STANOVISKO

k navrhovanej činnosti/stavbe „Rekonštrukcia mostného objektu 2251-004 ponad tok Osliská pred obcou Pribiš“ vypracované na základe jej odborného posúdenia v súlade s ustanovením § 16a ods. 3 zákona č. 364/2004 Z. z. o vodách a o zmene zákona SNR č. 372/1990 Zb. o priestupkoch v znení neskorších predpisov (vodný zákon) v znení neskorších predpisov

Investorom navrhovanej činnosti/stavby „**Rekonštrukcia mostného objektu 2251-004 ponad tok Osliská pred obcou Pribiš**“ je Žilinský samosprávny kraj, Komenského 48, 011 09 Žilina.

Obrázok č.1 Zájmové územie – dotknuté útvary podzemnej a povrchovej vody

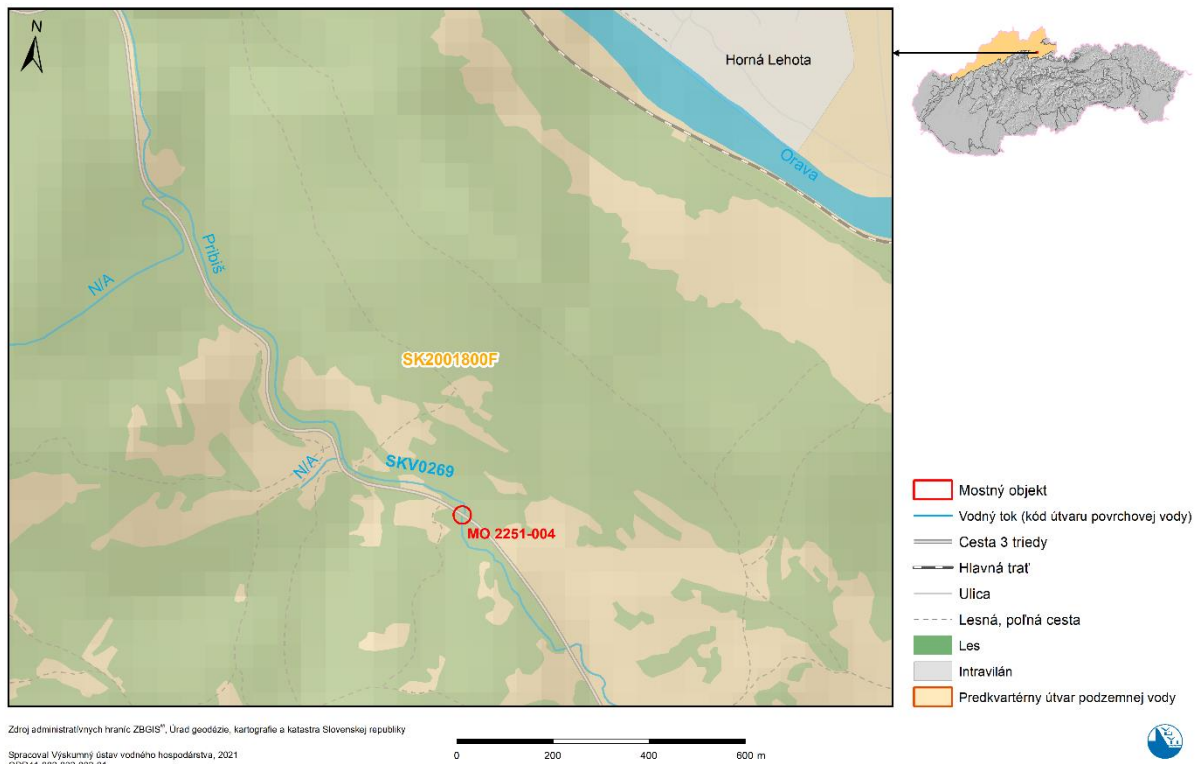
Lokalita navrhovanej činnosti/stavby „**Rekonštrukcia mostného objektu 2251-004 ponad tok Osliská pred obcou Pribiš**“ je situovaná v čiastkovom povodí Váhu. Dotýka sa dvoch vodných útvarov (Obrázok č.1) , a to útvaru povrchovej vody SKV0269 Pribiš (tabuľka č.1) a útvaru predkvartérnych hornín SK2001800F Puklinové podzemné vody západnej časti flyšového pásma a Podtatranskej skupiny (tabuľka č. 2).
